Objet : Rapport de visite

Contrôle de fonctionnement de votre installation d'assainissement non collectif
Dossier : 1319

RAPPORT DE VISITE SUR LE SYSTEME D'ASSAINISSEMENT NON COLLECTIF COMMUNE DE TARASTEIX

N° dossier : 1319 Nom de l'utilisateur : CAZENAVE Prénom : Nicole Adresse de l'immeuble : 355 CH DARRE LASBORDES Commune : TARASTEIX Section et n° parcelle(s) : B 502 Date de réalisation de l'assainissement : 1971	Propriétaire de l'immeuble : Nom du propriétaire : CAZENAVE Prénom : Nicole Adresse : 8, RUE MARÉCHAL LECLERC 64800 LESTELLE BETHARRAM
--	---

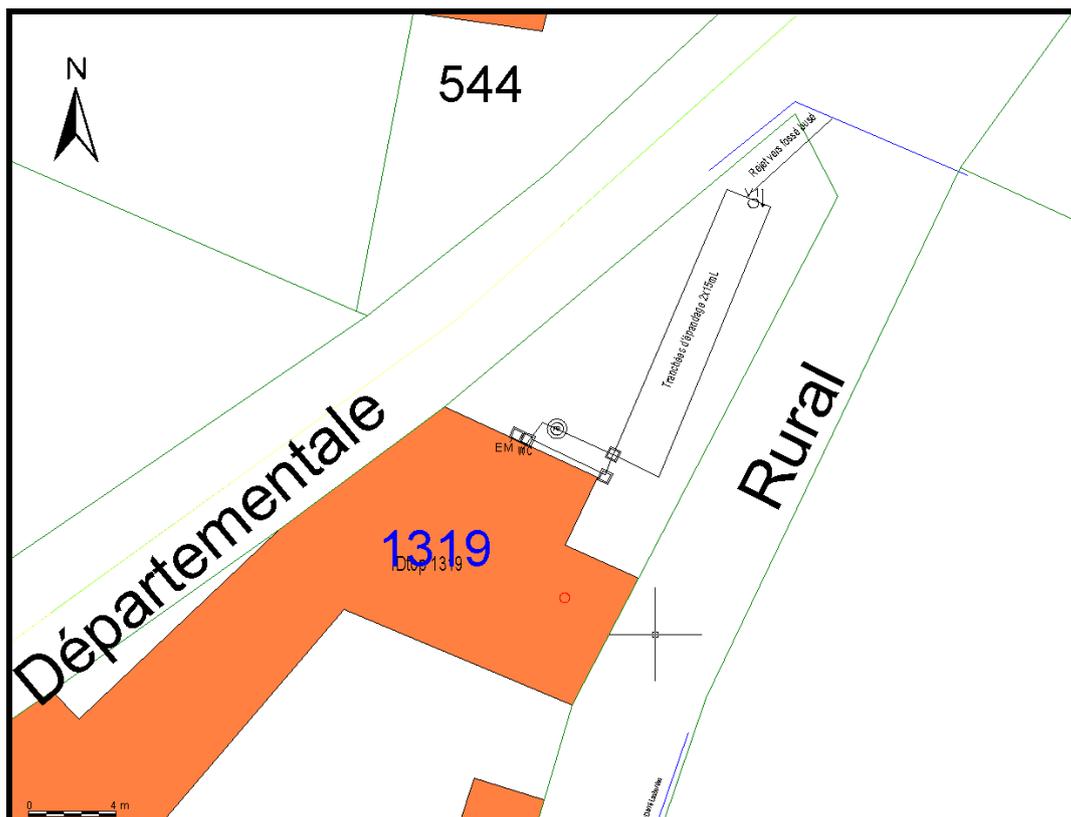
Le contrôle a été réalisé alors que l'habitation est inoccupée depuis 1 an.

Le système d'assainissement non collectif en place est incomplet (pas de prétraitement pour les eaux ménagères). Un rejet d'eaux usées non traitées avait été observé lors des précédentes visites dans le fossé (trop plein du réseau d'épandage), engendrant un défaut de sécurité sanitaire.

Une réhabilitation complète du système d'assainissement non collectif doit donc être prévue. La nouvelle filière pourra être composée d'un dispositif de prétraitement commun des eaux vannes et des eaux ménagères ainsi que d'un système de traitement qui pourra être du type épandage, en sol reconstitué (filtre à sable) ou bien avec une filière agréée.

Lors des travaux, les anciens ouvrages d'assainissement devront être vidangés et condamner. Les eaux de pluie devront être séparées des eaux usées
